Ława fundamentowa 2,0 mb

PRALB PROJEKTOWANIE I REALIZACJA INŻYNIERSTWA BUDOWLANEGO ul. Kępczyńska 1 02-396 Warszawa tel. 22 62 12 84 85 e-mail: pralb@pralb.pl	
WYKONANIE PROJEKTOWANIE REALIZACJA	PRALB PRALB PRALB
DATA 02/2018	STRONA 1/1
TYTUŁ PW	PRZYMIERZENIE KS1

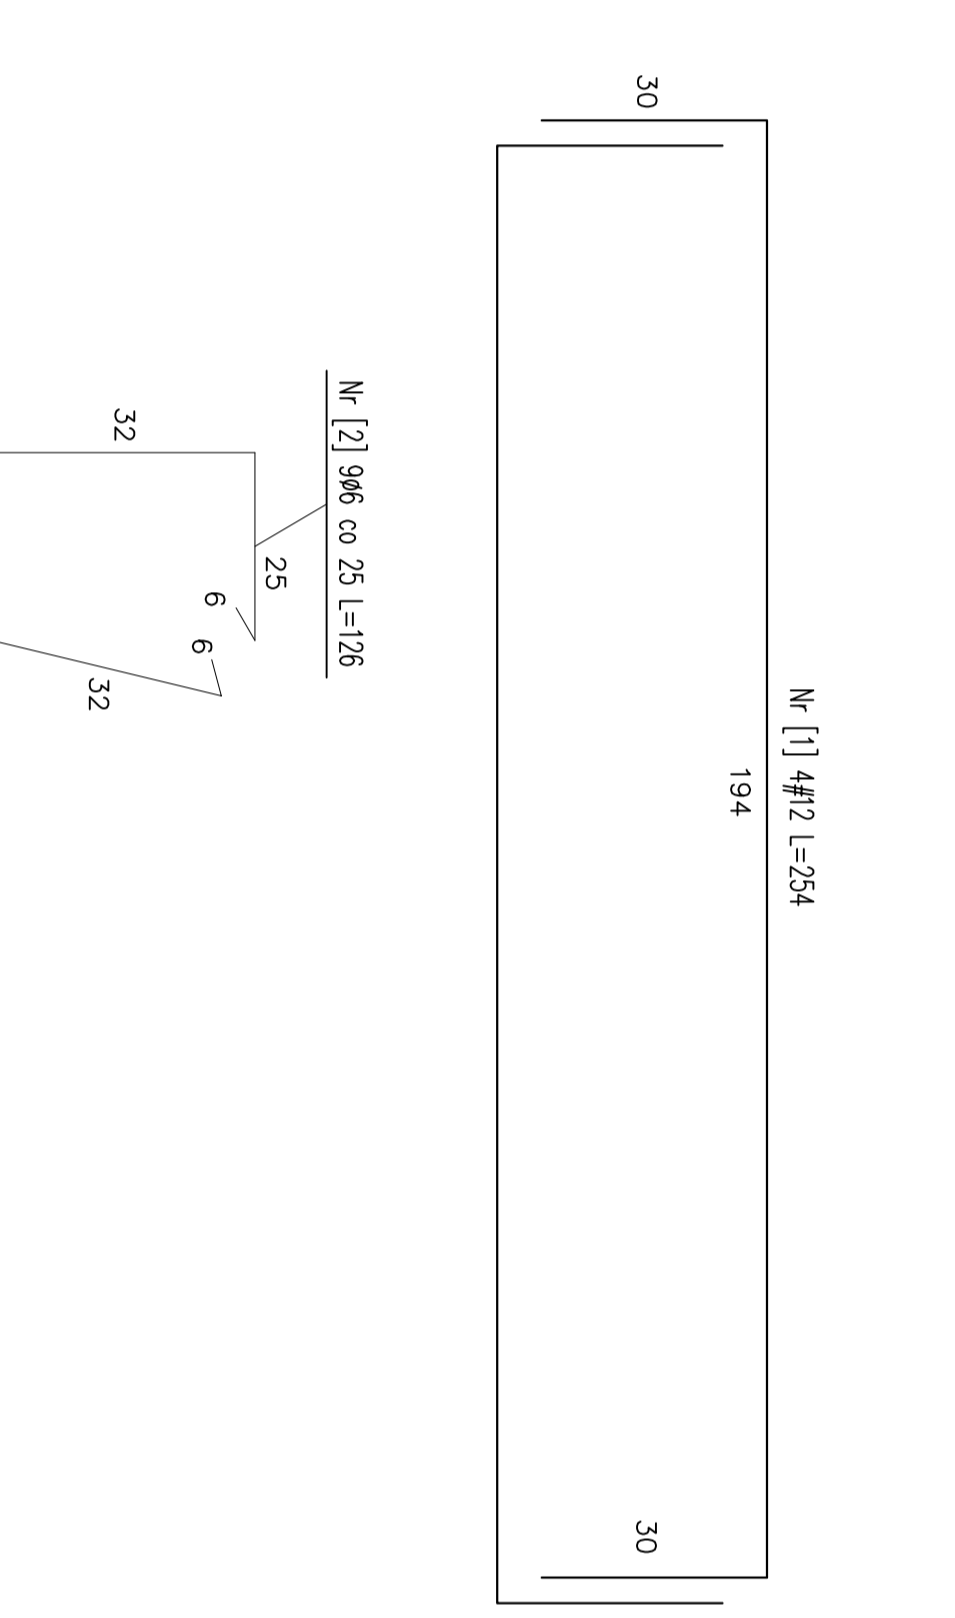
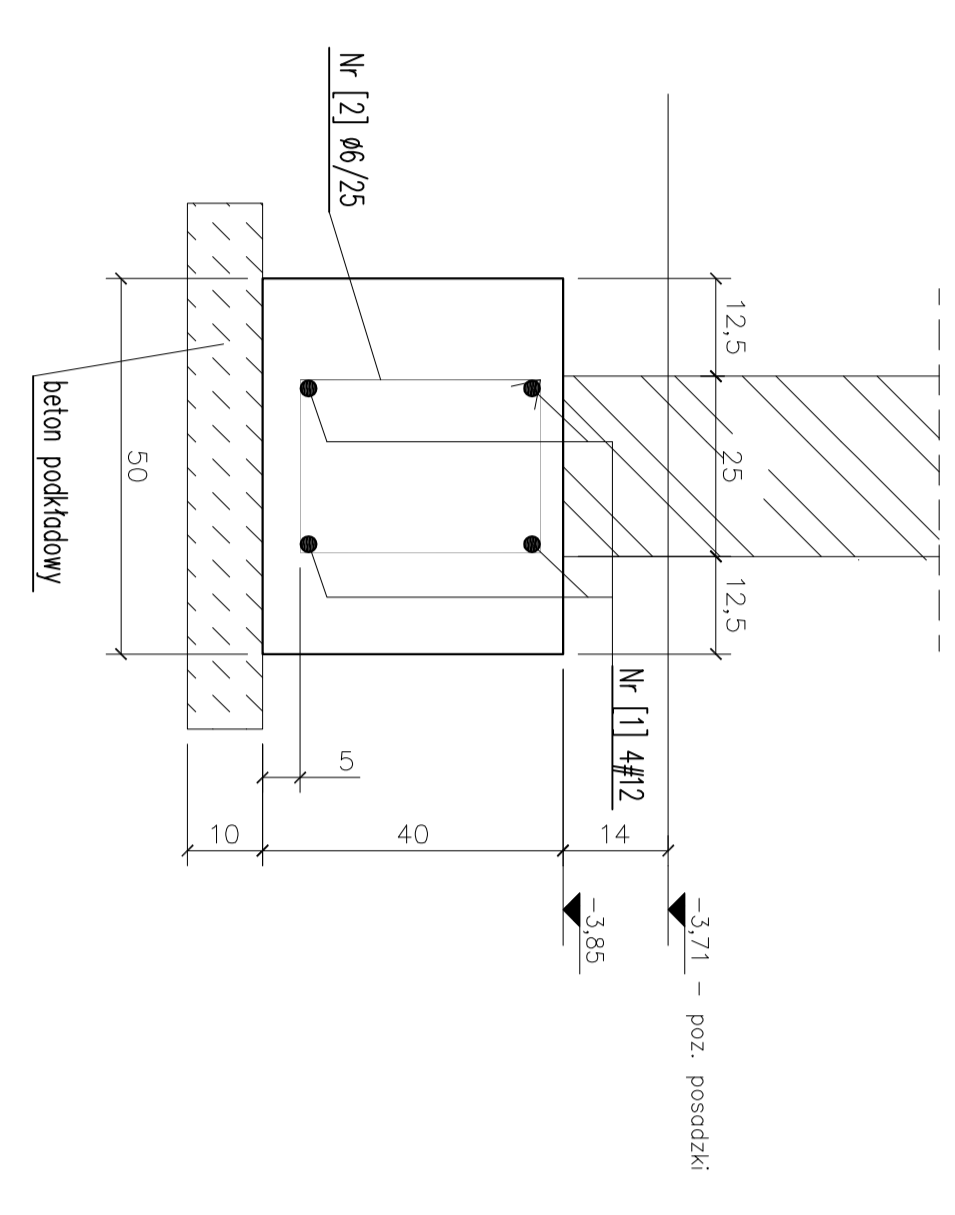
1. Składowe oznaczenie typu i systemu wykonania.
2. Prosił projektanta o wyłączenie niektórych elementów.
3. Błędnie wykonany S22-HP.
4. Słabiej wykonana A-18 w B20C10.
5. A-18 (długość) 900 S25.
6. Słaby beton A-18.
7. Słaba izolacja w projekcie wykonawczym.
8. Niepoprawnie wykonany beton w miejscu.
9. Prosił projektanta o wyłączenie niektórych elementów.
10. Niepoprawnie wykonany beton w miejscu.
